VROM-Inspectie
Ministerie van Infrastructuur en Milieu

Brandstofdiversificatie KCB

beoordelingsrapport veiligheidstechnische onderbouwing

Datum 29 april 2011

Fig. 7.1 Re-kritikaliteit MOX-kern bij breuk hoofdstoomleiding t.g.v. aardbeving

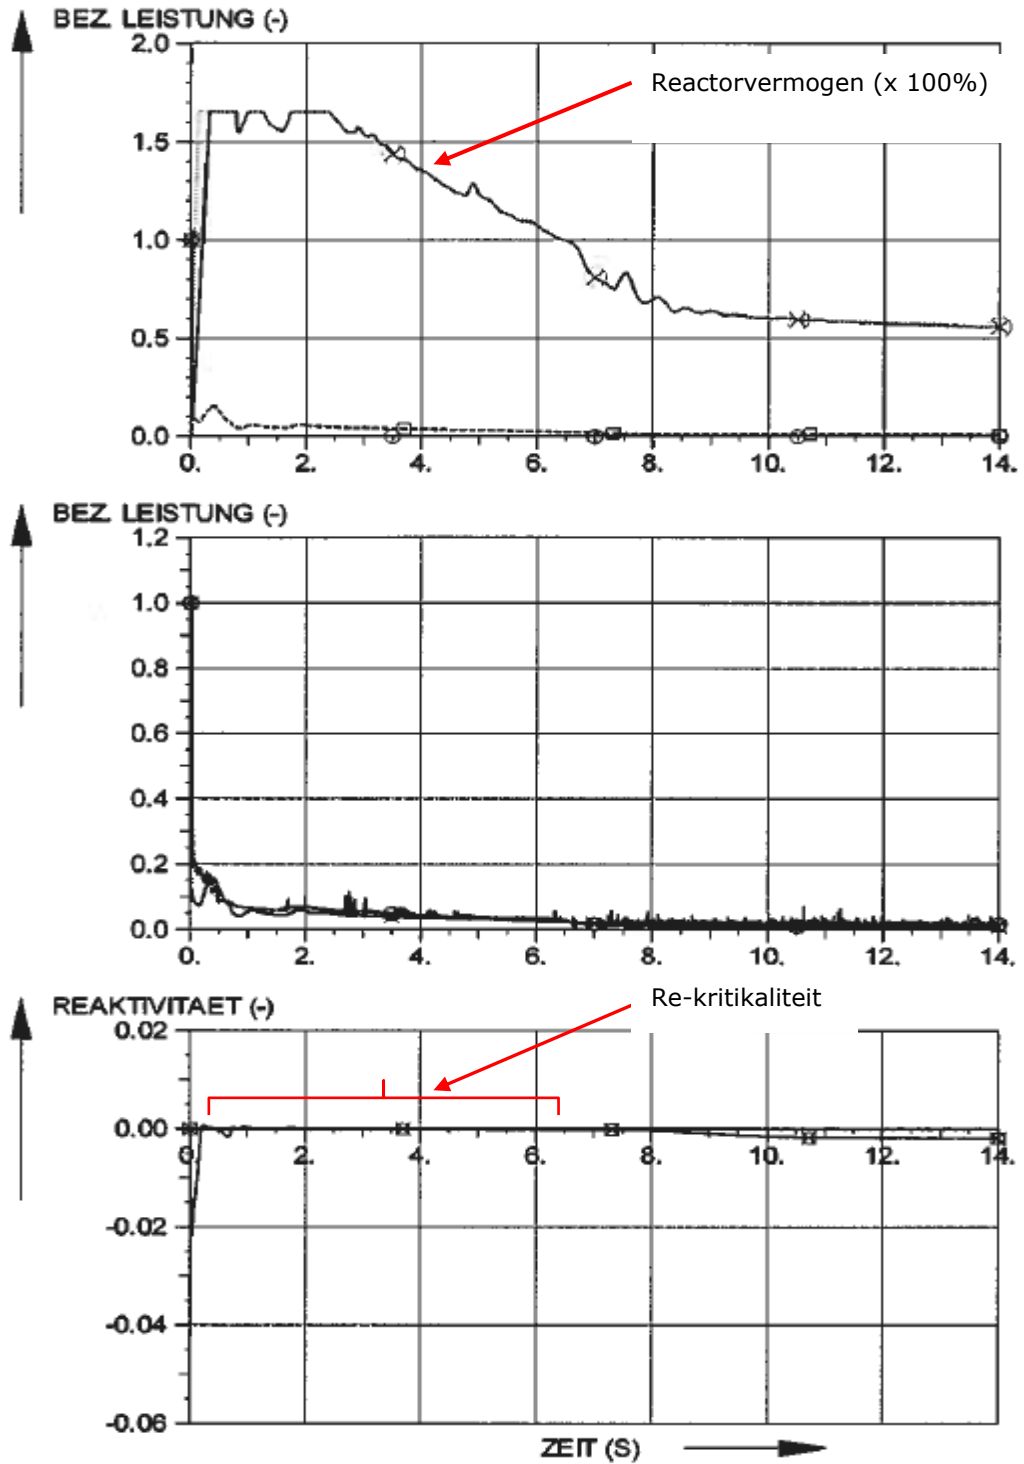
De KFD beschouwt de gekozen uitgangspunten van de analyse voldoende conservatief om een gefundeerde uitspraak te kunnen doen dat desbetreffend ontwerpbasis ongeval niet leidt tot een overschrijding van de geldende veiligheidsgrenzen. Zoals in hoofdstuk 5 al beschreven is t.a.v. de veiligheidstechnische grenzen voor LOCA's geldt ook hier dat kortdurende re-kritikaliteit toelaatbaar is maar op lange termijn sub-kritikaliteit gewaarborgd moet zijn. Dat is hier duidelijk het geval.

Fig. 7.3 Reactiviteit en vermogen reactor met MOX-kern t.g.v. "Onbedoeld openen van de turbine omloopkleppen"; vermogensbegrenzing grijpt in.

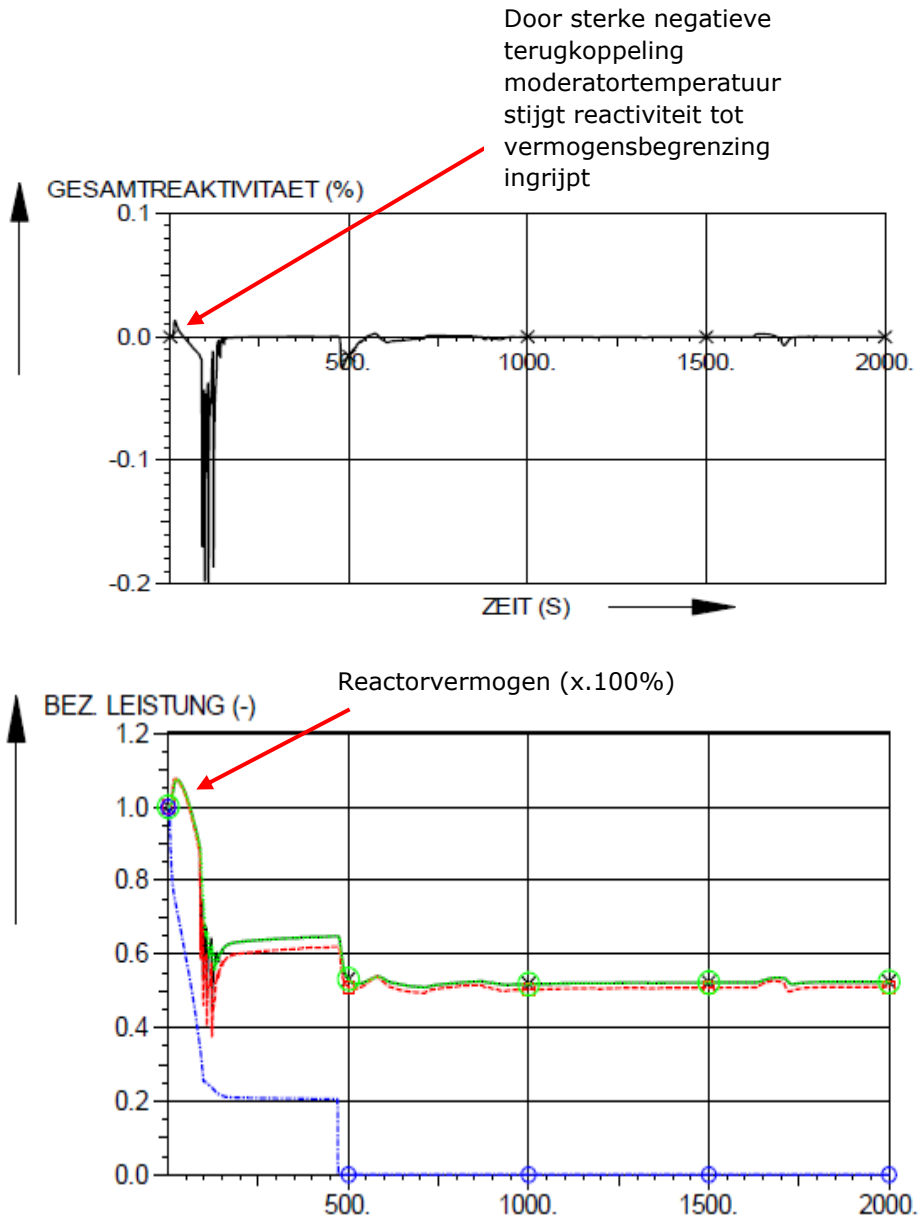
De KFD beschouwt de gekozen uitgangspunten van de analyse voldoende conservatief om een gefundeerde uitspraak te kunnen doen dat desbetreffend ontwerpbasis ongeval niet leidt tot een overschrijding van de geldende veiligheidslimieten.

Fig. 7.6 Maximale te bereiken enthalpiesprong als functie van de opbrand

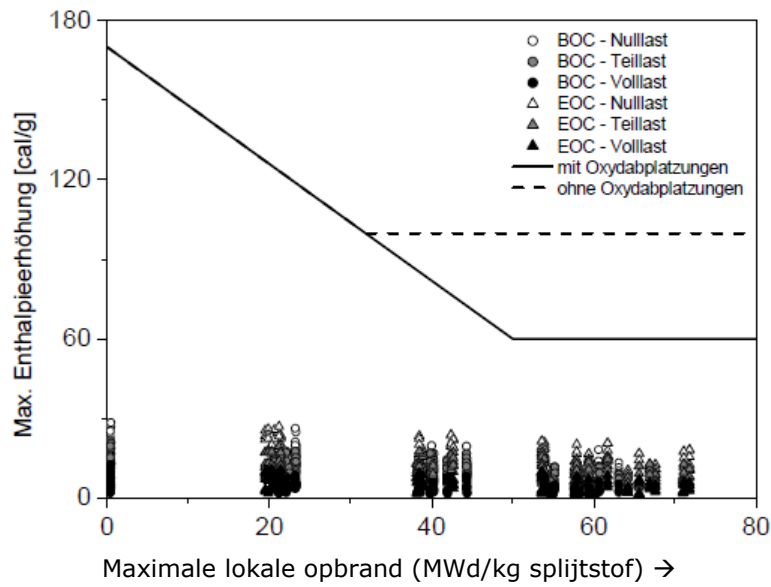
De KFD beschouwt de gekozen uitgangspunten van de analyse voldoende conservatief om een gefundeerde uitspraak te kunnen doen dat desbetreffend ontwerpbasis ongeval niet leidt tot een overschrijding van de geldende veiligheidslimieten.

Aangezien regelstaaf uitworpongevallen nog steeds punt van onderzoek zijn voor wat betreft de invloed van nieuwe materialen voor splijststofomhulling en de invloed van hoge opbrand zal de KFD de ontwikkelingen op het gebied van RIA limieten (RIA = Reactivity Insertion Accident) bij hoge opbrand (> 50 MWd/kg) blijven volgen. Daarbij valt niet uit te sluiten dat de huidige RIA curve voor wat betreft het hoge opbrand gebied herzien zal worden. Daarbij wordt verwezen naar de ontwikkelingen die hebben plaatsgevonden in een aantal Europese landen (o.a. Zweden en Zwitserland) en Japan. Zie de grafiek hieronder (Bron: Fuel Safety Criteria in OECD-NEA member countries" NEA/CSNI/R(2003)10).

Fig. 7.9 Verloop van de temperatuur van de splijstofomhulling (cladding) bij een groot Koelmiddel Verlies Ongeval; boven zonder opzwellen en barsten van de cladding en onder met opzwellen en barsten van de cladding

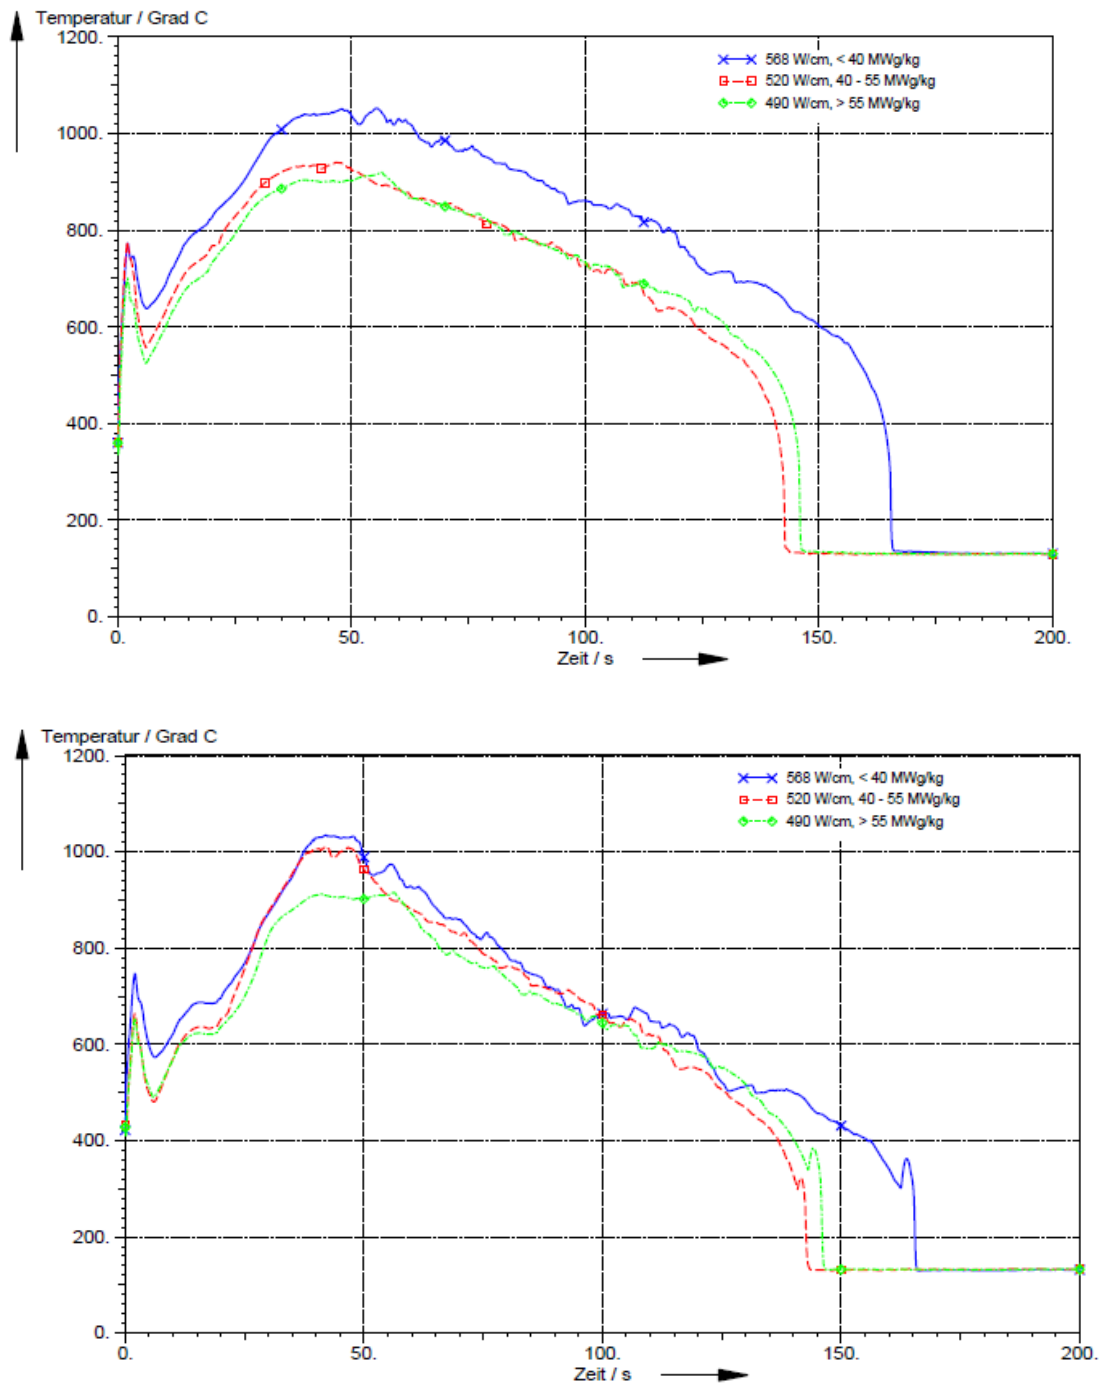
De KFD beschouwt de gekozen uitgangspunten van de analyse voldoende conservatief om een gefundeerde uitspraak te kunnen doen dat desbetreffend ontwerpbasis ongeval niet leidt tot een overschrijding van de geldende veiligheidsgrenzen.

Fig. 7.12 Het verloop in de tijd van het vermogen van de reactor, de totale reactiviteit en de primaire druk gedurende een ATWS ongeval. De tijd is in seconden.

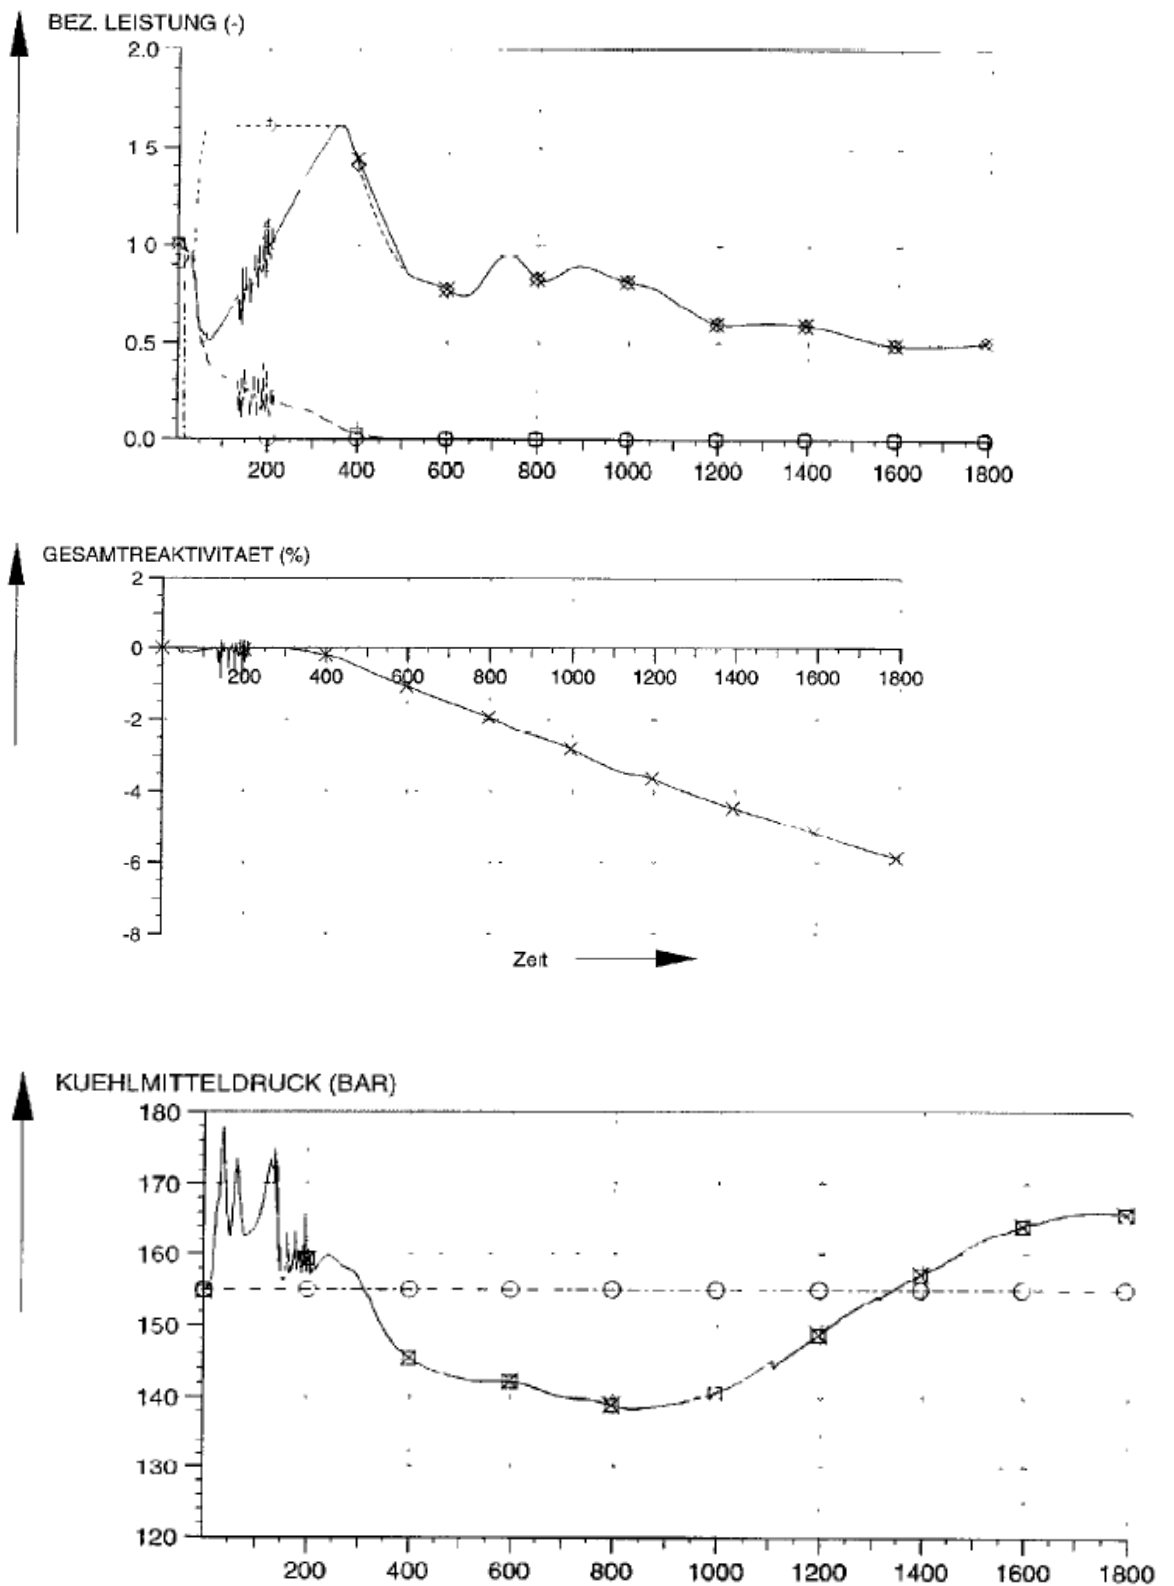
De KFD beschouwt de gekozen uitgangspunten van de analyse voldoende conservatief om een gefundeerde uitspraak te kunnen doen dat desbetreffend ontwerpbasis ongeval niet leidt tot een overschrijding van de geldende veiligheidslimieten.

Fig. 9.1 Relatie tussen tangentiële spanning en reksnelheid als functie van de neutronenflux

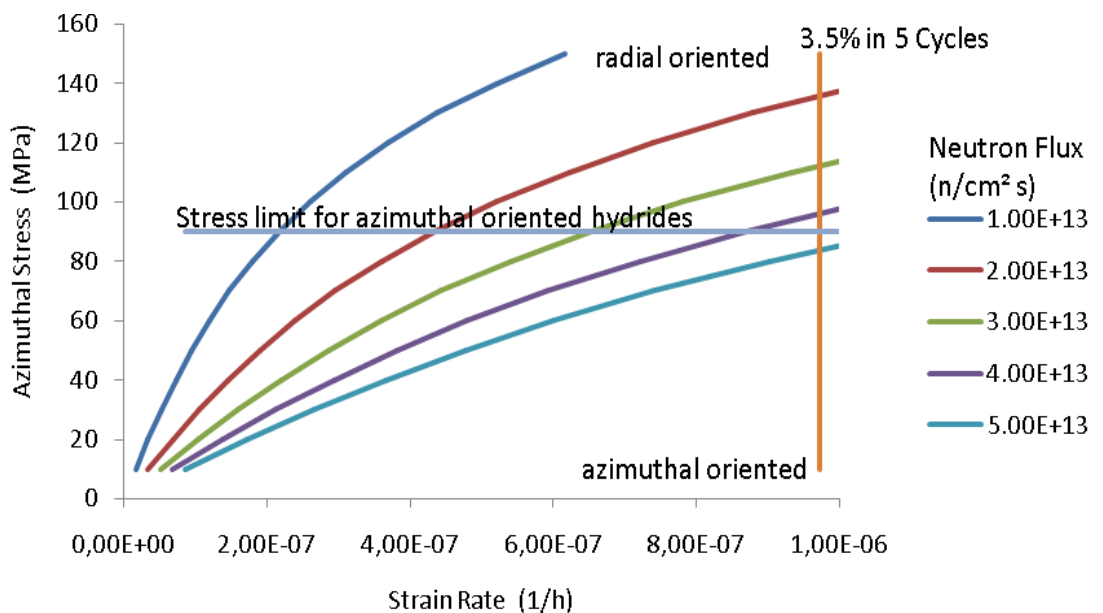
Alhoewel GRS het niet oneens is met bovenstaande bewering, blijft GRS bedenkingen houden tegen de verhoging van de limiet van 2,5% rek naar 3,5% rek. Met name omdat acceptatie van een 3,5 % plastische rek een acceptatie inhoud van een veel grotere plastische reksnelheid van $9,5 \cdot 10^{-7}$ /uur. Omdat deze kwestie eigenlijk niet speelt voor het opbrandgebied dat nu middels een voorschrift beperkt wordt tot ≤ 60 MWd/kg splijtstof, stelt de KFD voor om aan het bestaande voorschrift betreffende de kwalificatie-eis voor een opbrand tussen de 60 en 65 MWd/kg splijtstof een extra voorschrift toe te voegen. Zie Hfdst.17 punt 6.
